**INFORME PARA RESPUESTA A LA CONTESTACIÓN POR PARTE DE
DESARROLLOS RENOVABLES IBÉRIA OMICRON S.L.U. A LAS
ALEGACIONES PRESENTADAS POR EL AYUNTAMIENTO DE ESKORIATZA
(informe 1º) SOBRE EL PROYECTO DE PARQUE EÓLICO “ITSARAZ” EN
LOS TÉRMINOS MUNICIPALES DE ARAMAIO (ÁLAVA) Y ESKORIATZA
(GUIPÚZCOA).**

AYUNTAMIENTO DE ESKORIATZA

PROMOTOR: DESARROLLOS RENOVABLES IBERIA OMICRON,S.L.U.

EMPLAZAMIENTO: SUELO NO URBANIZABLE. ESKORIATZA

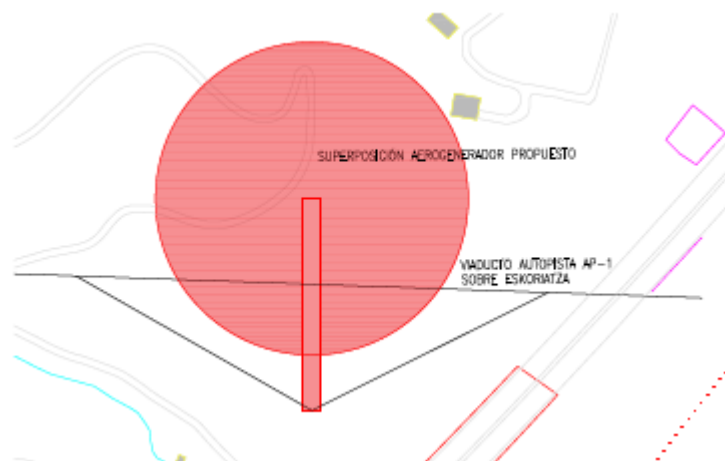
Además en el caso de Eskoriatza el muro a ejecutar para el acceso al aerogenerador 8 es de una desproporción manifiesta, lo que a nuestro juicio debería invalidar esa opción.

Se proyecta un muro de contención de tierras en vial, de hormigón armado, tipo HA-30. Su altura oscila desde 4,14 m + 0,50 m de resguardo (4,64 de altura total), hasta 18,16 m + 0,50 m de resguardo (18,66 de altura total). El espesor de este muro dependerá de la altura. En cualquier caso, el espesor mínimo será de 40 cm, llegando hasta un espesor de 120 cm a partir de alturas de 10,00 m.”

A pesar de que el proyecto dice eso, la realidad es que son dos muros en paralelo con una separación de 42m. relleno de tierras entre ambos y sobre cada muro se construye un talud de tierras de unos 12m de altura en vertical coronado por el camino proyectado. Y esto en una longitud de 360m.

La construcción necesaria para realizar este acceso va en contra de los propios criterios de partida que la propia promotora se impuso para el diseño del proyecto.

El abajo firmante considera que la afección que desde todo punto de vista supone este muro no es justificable y que debiera o bien renunciarse a la creación del aerogenerador dispuesto en el término municipal de Eskoriatza o modificar el trazado del vial.

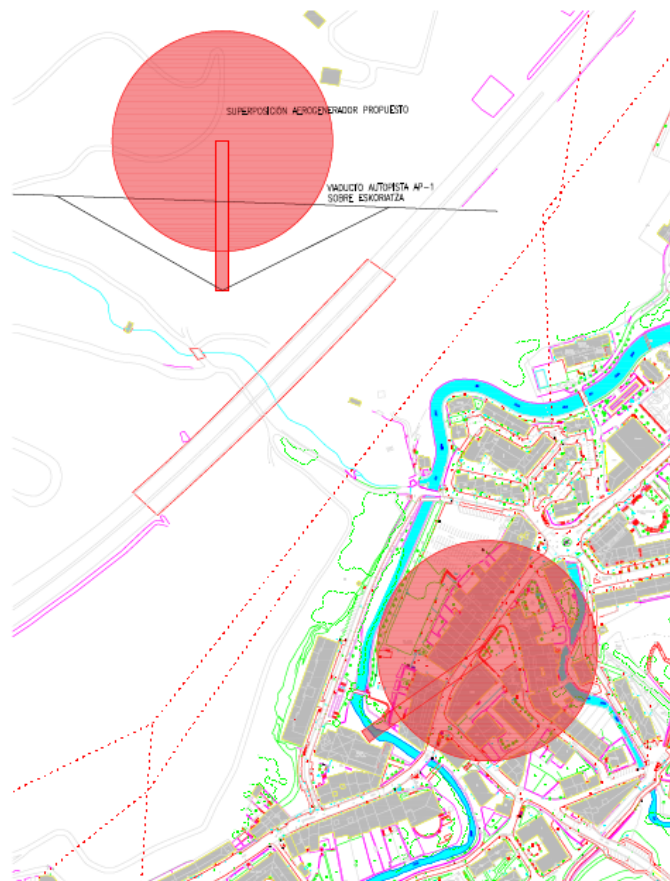
A modo de ejemplo, y como orientación que permita visualizar la escala de los elementos que se pretenden instalar se aporta un pequeño gráfico aclaratorio.

Cualquiera que conozca Eskoriatza es consciente de la altura que tiene el viaducto de la AP-1 sobre el municipio. Este parece quedar minimizado por el tamaño de los aerogeneradores que se pretenden instalar. La altura del viaducto (64m) es un 55,65% de la altura del mástil del aerogenerador (115m) y supone el 31,84% de la altura a la punta de la pala (201m).

El aerogenerador situado en eskoriatza, se ubica aproximadamente a 1km en línea recta del barrio de Apotzaga. Esta distancia parece considerable hasta que se pone en relación con la altura de dicho elemento. La sensación real de tener encima del barrio el aerogenerador va a ser una realidad.
